ANEXO Nº 1

PROJECTE D'URBANITZACIÓ DEL POLÍGON DE SERVEIS I TECNOLÒGIC DEL PLA PARCIAL DEL SECTOR 1 DEL PGOU D'INCA

DICIEMBRE 2025

DOCUMENTO Nº 1

Imagen 1. Definición de los límites de dominio público mediante levantamiento topográfico de detalle.

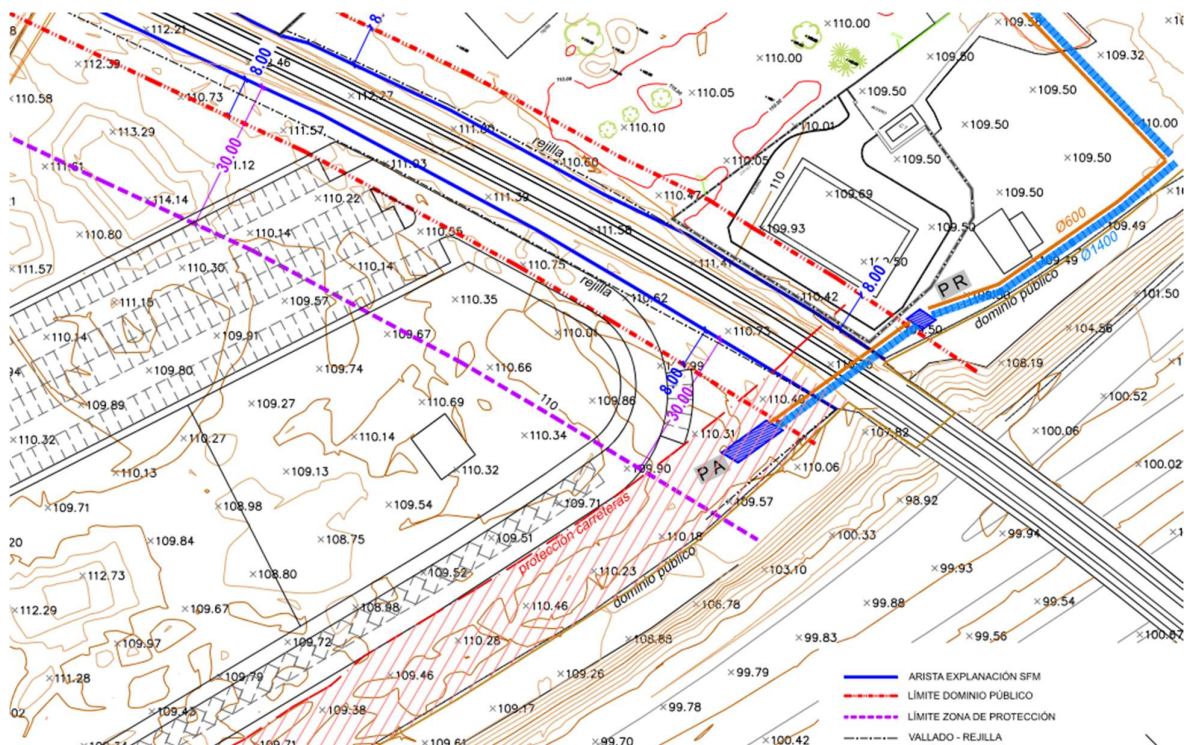
1.- La zonificació de les superfícies adjacents al ferrocarril tenen les qualificacions ES i SC, que es corresponen respectivament a espais públics per parcs esportius i per equipaments socials, respectivament. A més hi ha un vial i aparcament.

Aquestes superfícies envaeixen la zona de domini públic ferroviari i estan afectades per la línia límit d'edificació. Per al seu desenvolupament s'hauran de tenir en compte les limitacions que suposa aquest fet.

Se ha modificado el límite del polígono, haciendo previamente un estudio topográfico de detalle para delimitar adecuadamente la arista de explanación de la línea de tren y poder definir adecuadamente las zonas de DPF y de ZPF.

Como consecuencia, se modificó ligeramente la vialidad y límites de la parcela colindante con el tren, así como eliminando las plazas de aparcamiento de la zona que invadían la zona de dominio público.

Imagen 3. Pavimento drenante en los viales peatonales de las cuatro zonas verdes.

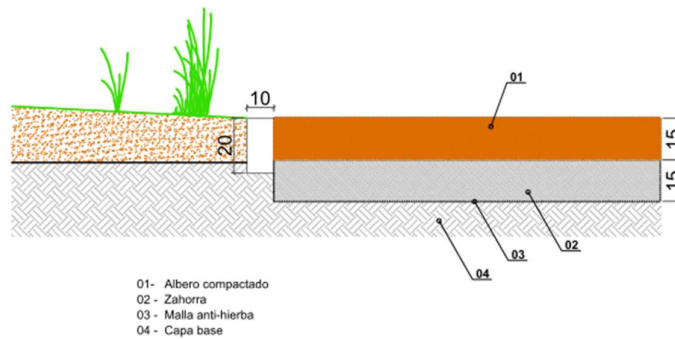
8.- L'article 51.5 del PHIB «Els nous desenvolupaments urbanístics adoptaran tècniques o sistemes urbans de drenatge sostenible. Els projectes d'urbanització incorporaran mesures per a fomentar la infiltració de les superfícies dels aparcaments, vials, centres de rotondes, escocells i jardins. Es proposa l'ús de solucions amb paviments permeables o el rebaixament de vorades en aquelles situacions en què es pugui redirigir l'escolament superficial cap a zones on es faciliti la seva infiltració (escocells, zones verdes...). Tot això sense perjudici de l'ús d'altres possibles solucions que s'englobin dins d'aquest conjunt de tècniques de drenatge sostenible».

Se modifican los pavimentos de las dos áreas de aparcamientos, así como el pavimento de las vías peatonales de las zonas verdes. Por otro lado, se disponen balsas drenantes en las zonas verdes, a las cuales se les conectan las pluviales de la urbanización.

La suma de todas las superficies drenantes incorporadas es de 12.100 m², y mediante la captación desde la red de drenaje hacia las balsas, se tiene la capacidad de captar agua procedente de toda el área de vialidades.

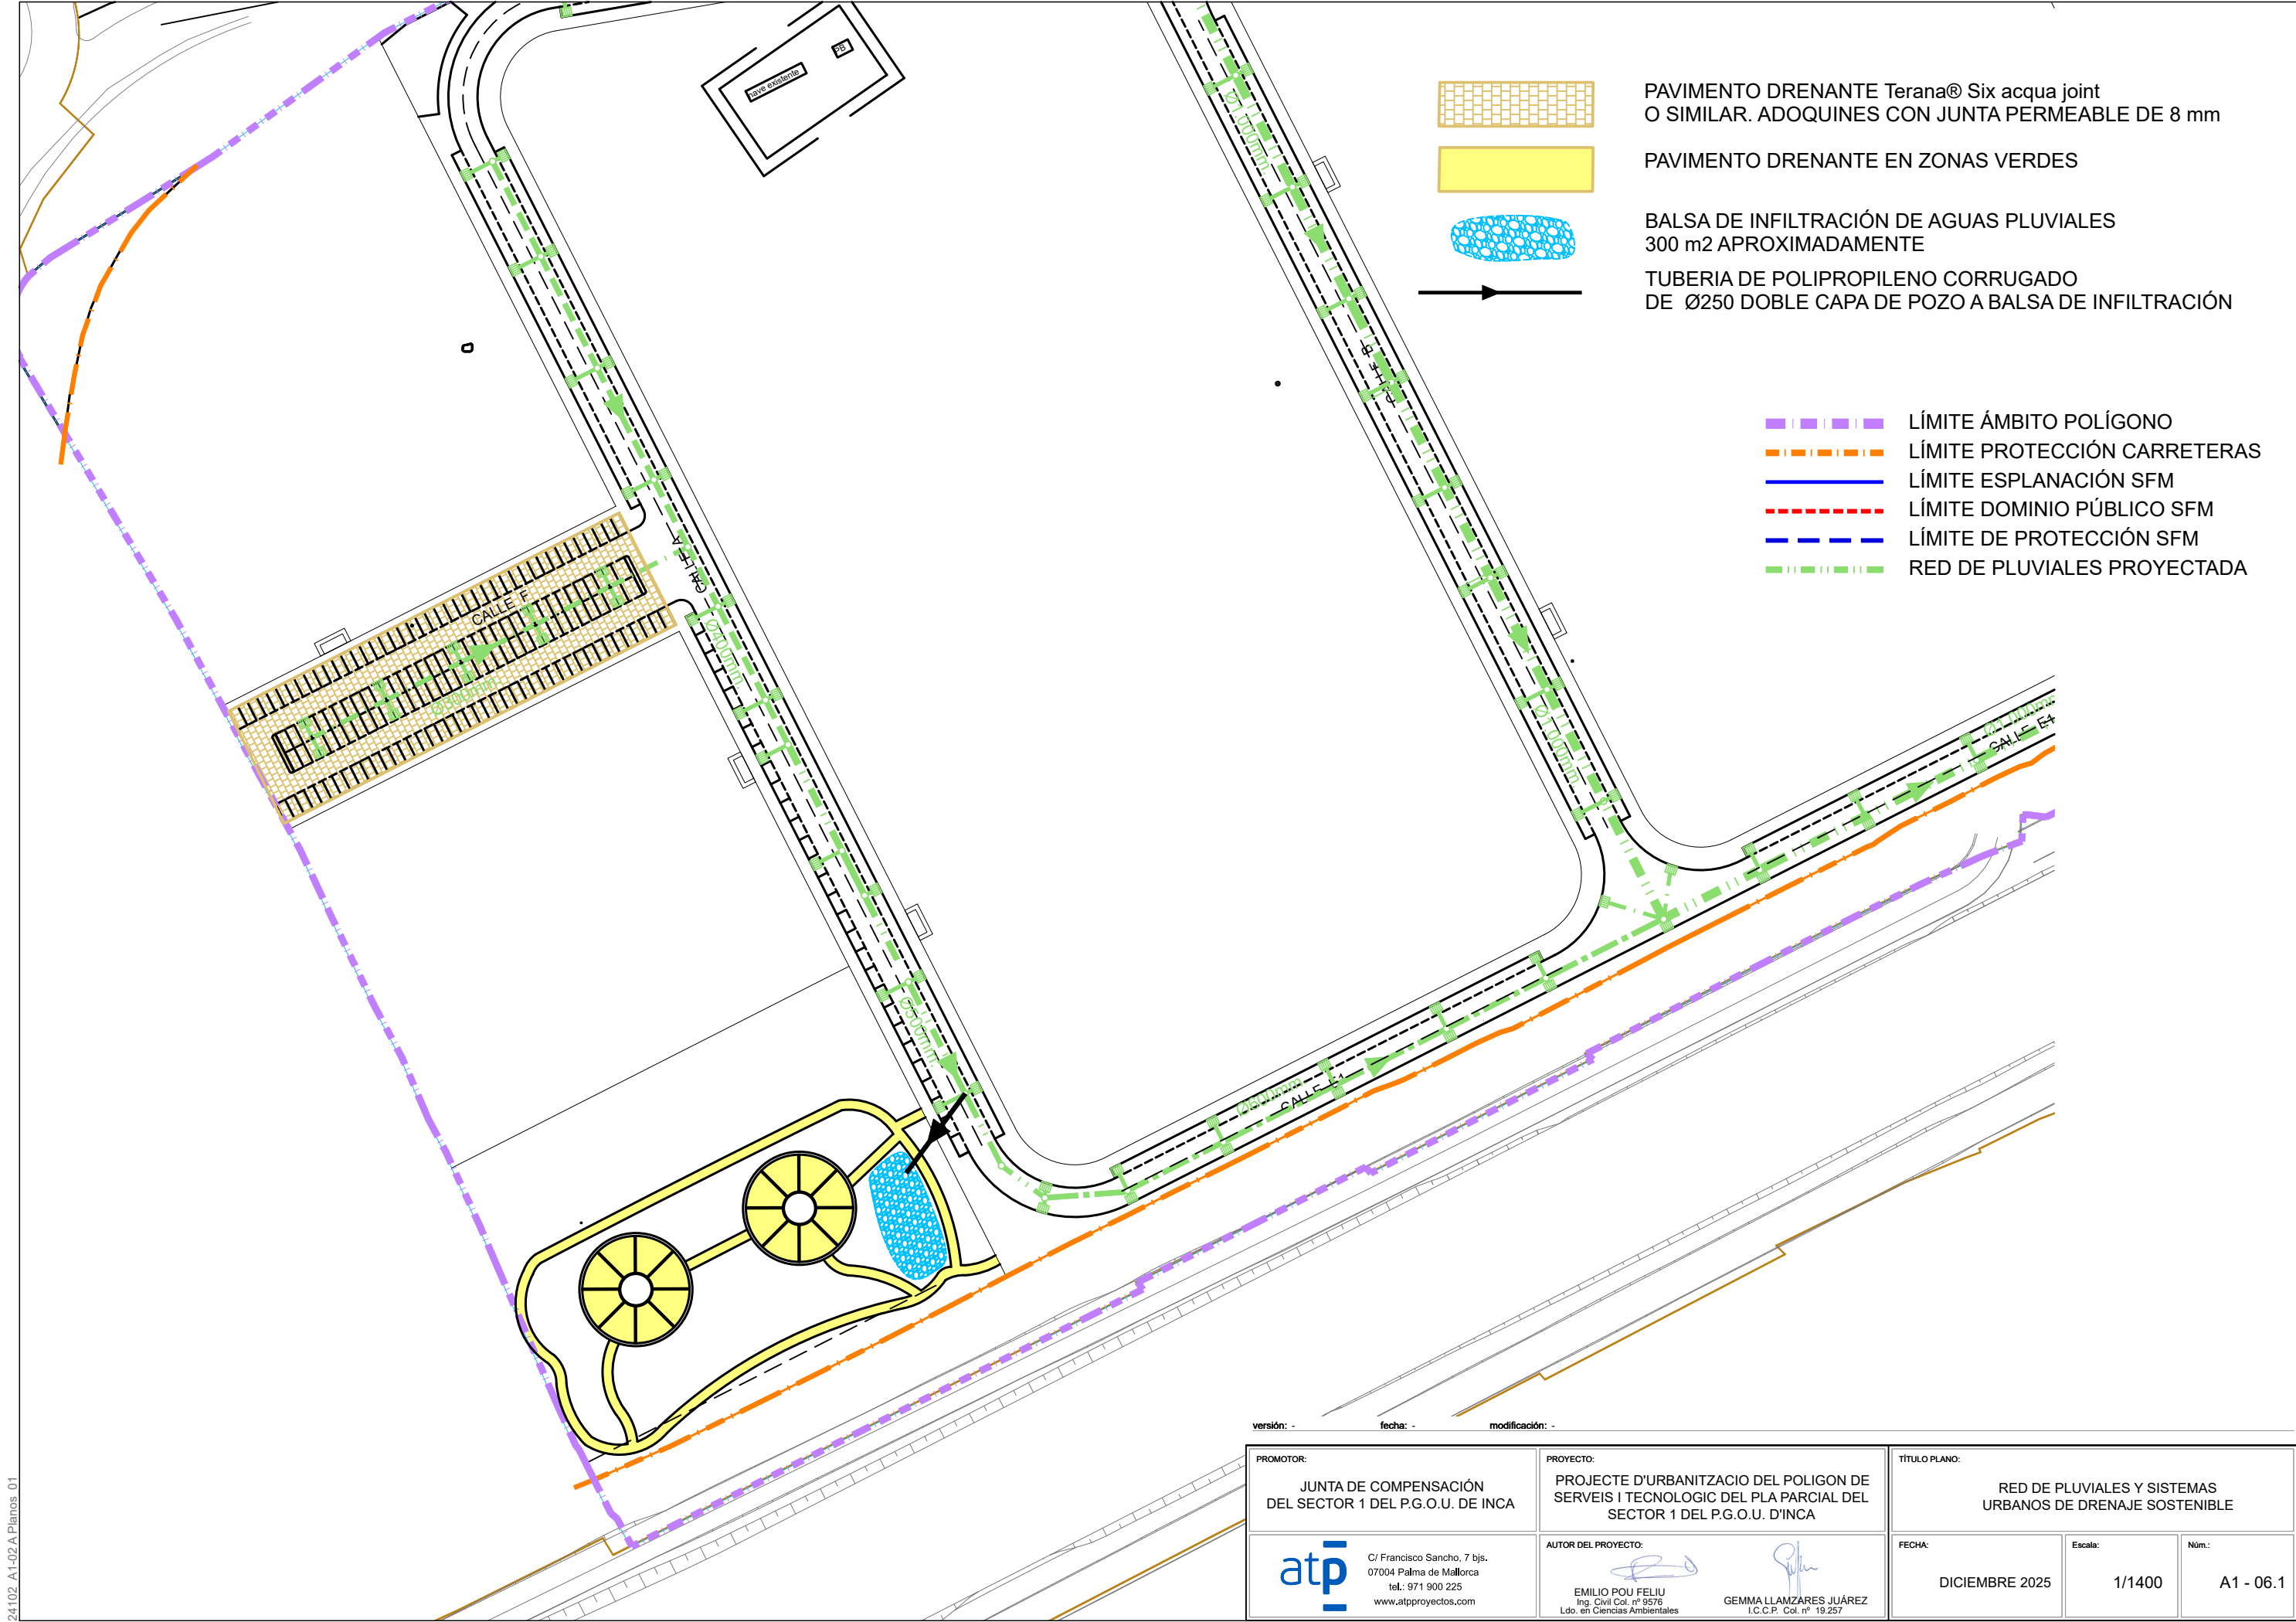
2.- Es preveu el creuament de diverses canalitzacions i canonades de serveis per davall de les vies. En concret, s'observa que les escomeses de clavegueram, pluvials, gas i connexió elèctrica en MT requereixen el creuament per davall les vies. El projecte que defineixi la dotació d'aquest serveis haurà de preveure l'execució d'aquestes infraestructures mitjançant perforacions dirigides que tendran els seus pous d'atac fora de la zona de domini públic ferroviari (8 m des de l'aresta de l'esplanació) i, en tot cas, la cota de la generatriu superior de la canonada o canalització tendrà una fondària mínima d'1,5 m en relació al cap del carril. La canonada per a l'escomesa d'aigua potable passa per la Ronda de Migjorn, on hi ha un pont ferroviari, i no planteja interferència significativa.

Se incorpora planos A1-03, A1-04, A1-05 Y A1-14 con ubicación de los pozos de ataque y recepción y planta de la modificación de la red de evacuación de pluviales y residuales, así como la distancia vertical entre la generatriz superior de la hinca y la plataforma de las vías.

El estudio de detalle mencionado en el apartado 2.1 y que llevó a una ligera modificación del vial paralelo al tren llevó a un ajuste también de las redes de alumbrado y BT. Así mismo, la necesidad de definir de manera adecuada las hincas de las redes de drenaje de pluviales y saneamiento exigieron ajustar también esas dos redes en esa zona limítrofe, dando resolución así a esta deficiencia.
